REF.: PROYECTO: “PLAN ESTRATÉGICO AMBIENTAL URBANO TILCARA –CONTRATO DE PRESTAMO N° CAF10099-AR”.-----

Tengo el agrado de dirigirme a Ud., en representación del Gobierno de la Provincia de Jujuy, a los efectos de elevar la Circular Aclaratoria N° 1 correspondiente a la Licitación Pública Internacional N° 1 / 2022 - CAF – 10099 – LPI – 06 de la Obra “MITIGACIÓN HÍDRICA, PARQUE LINEAL Y PUENTE NUEVO ACCESO TILCARA –PROVINCIA DE JUJUY”, en el marco del CONTRATO DE PRESTAMO CAF10099-AR que tramita por Expte.: 950 – 50/2022

Ref.- OBRA: “NUEVO PUENTE, MITIGACION HIDRICA Y PARQUE LINEAL “
LOCALIDAD DE TILCARA – PROVINCIA DE JUJUY

CIRCULAR ACLARATORIA Nº1

DETALLE CORDON CUNETA

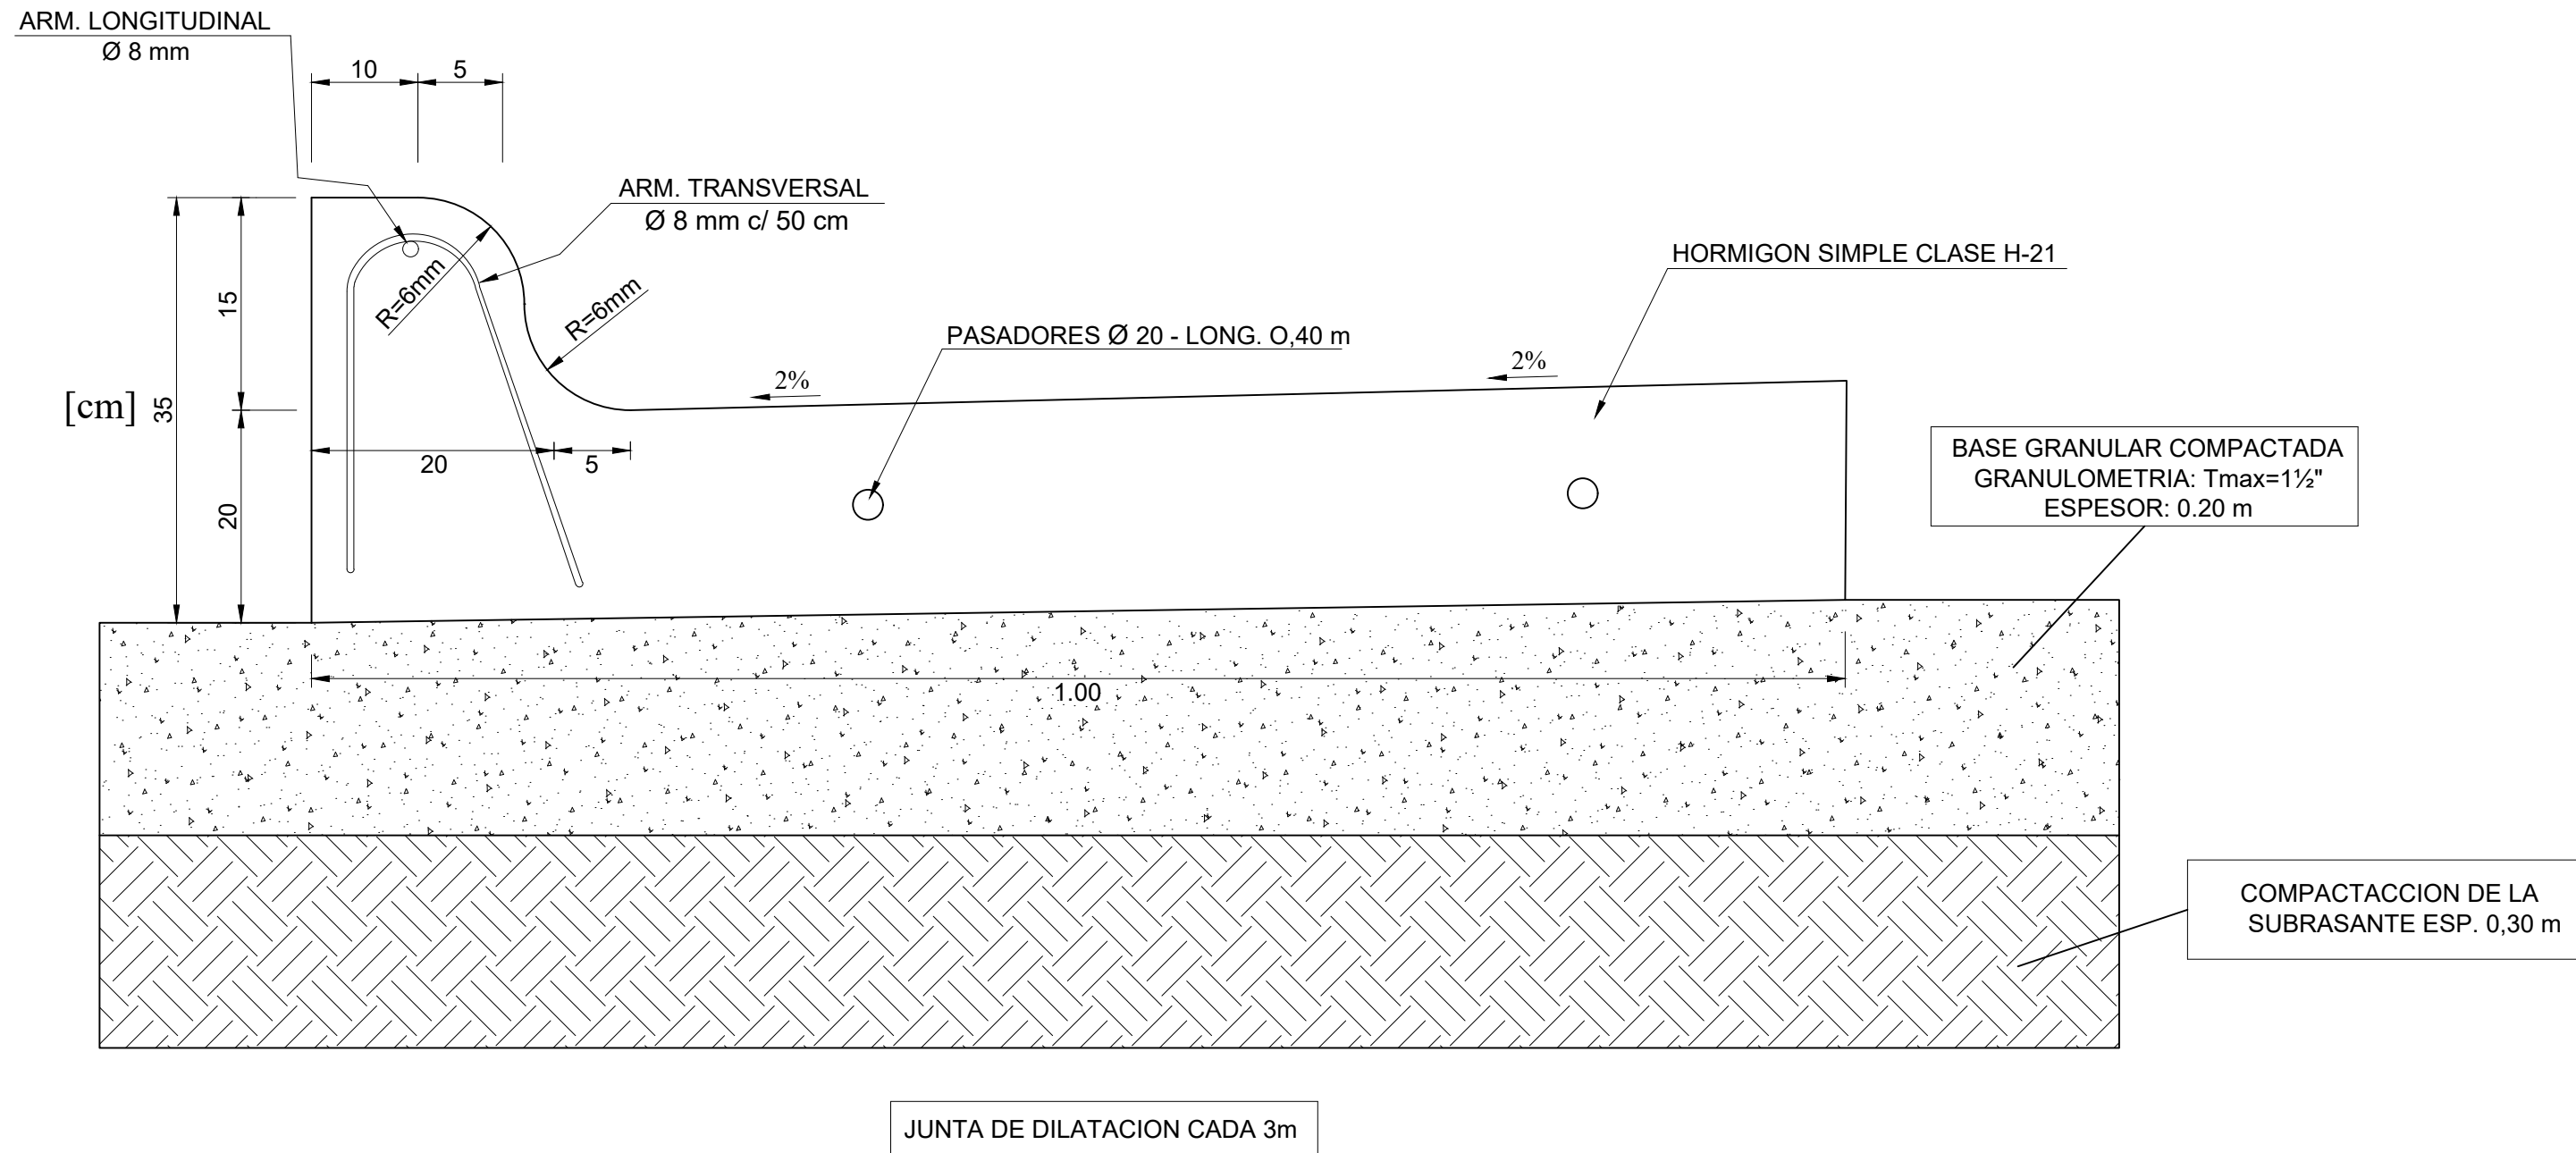
- Vereda y Carpeta de desgaste se ejecutarán con hormigón H20,**
 - Espesores: ver plano 4-Puente Tilcara-TABLERO**
- En el ítem 3-4 y 3-5, (Cordón Cuneta), indicar ancho de Cuneta, detalle de pasadores de Ø 20 c/0.50 m, no hay plano de detalle al respecto, lleva armadura longitudinal y transversal en el cordón.*

- Ancho Cordón Cuneta = 1.00 mts.**
 - Se adjunta Plano de Detalles de Cordón Cuneta**
- Indicar en el Ítem, 3-18 (Veredas y Caminerías), donde van los Mosaicos Pododactiles de 40x40 No hay plano de ubicación, ni cantidad de los mismos. De igual forma indicar si hay que proveer Adoquines, ya que el Pliego lo pide, pero no está en Nomencladora, ni hay plano indicativo.*
